令和5年度大台町通学路点検 対策箇所図（川添小学校区）

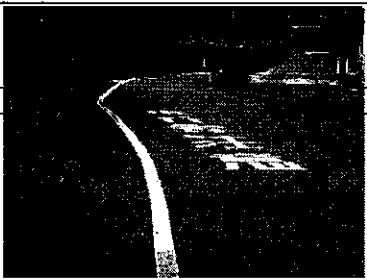
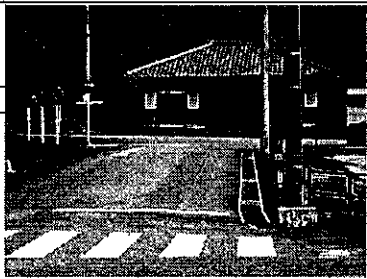
学校区名	川添小学校区	番号	3
場 所	高奈地区 42号線信号から県道高奈上三瀬線の道路		
【現状】	白線はあるが歩道がなく、大型ダンプ等がよく走るため、危険である。		
【改善要望】	高奈橋まで歩道を作ってもらいたい。		
【対策】	歩道整備については、優先順位を検討しながら実施。大台町と町内の状況を踏まえ検討。暫定対策としてグリーンベルトの設置を検討。		
【写真・位置図等】	<div style="border: 1px solid black; padding: 2px; display: inline-block;">奈良井組作業場</div>		
	おおぎた 音楽教室		
	高奈橋	高奈橋	R42号線 →松阪方面
			赤い部分に歩道を作ってもらいたい。

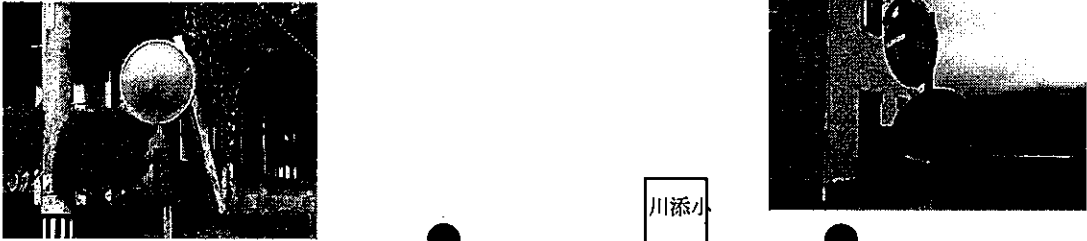
学校区名	川添小学校区	番号	4
場 所	高奈地区 高奈の交差点		
<p>【現状】</p> <p>白線も歩道もなく、車が停止する場所でもあり、歩行者にとって危険である。</p>			
<p>【改善要望】</p> <p>歩道の設置あるいは白線を引いてもらいたい。</p>			
<p>【対策】</p> <p>歩道設置の検討を進め、用地等の取得が困難であった場合には、外側線の設置を進める。</p>			
<p>【写真・位置図等】 ※別添でも可</p> <p>奈良井組作業場</p>			
<p>おおぎた 音楽教室</p>	<p>信号機</p>	<p>赤い部分に歩道を作ってもらいたい。</p>	
		R42号線	→松阪方面
		高奈橋	
高奈橋

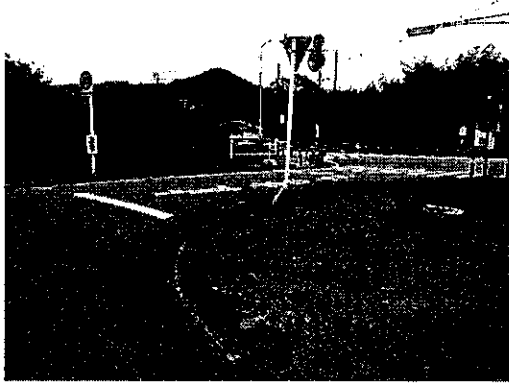
学校区名	川添小学校区	番号	6
場 所	下楠地区～高奈地区 下楠の交差点～川添小学校～高奈交差点までの通学路		
【現状】	通学路に設置されたカーブミラーが汚れたりくすんでいたりして、見通しが悪い場所にもかかわらず見にくく、歩行者も危険である。		
【改善要望】	ミラーが見やすくなるよう、カーブミラーの掃除をしてほしい。		
【対策】	カーブミラーの清掃を実施。		
【写真・位置図等】 ※別添でも可
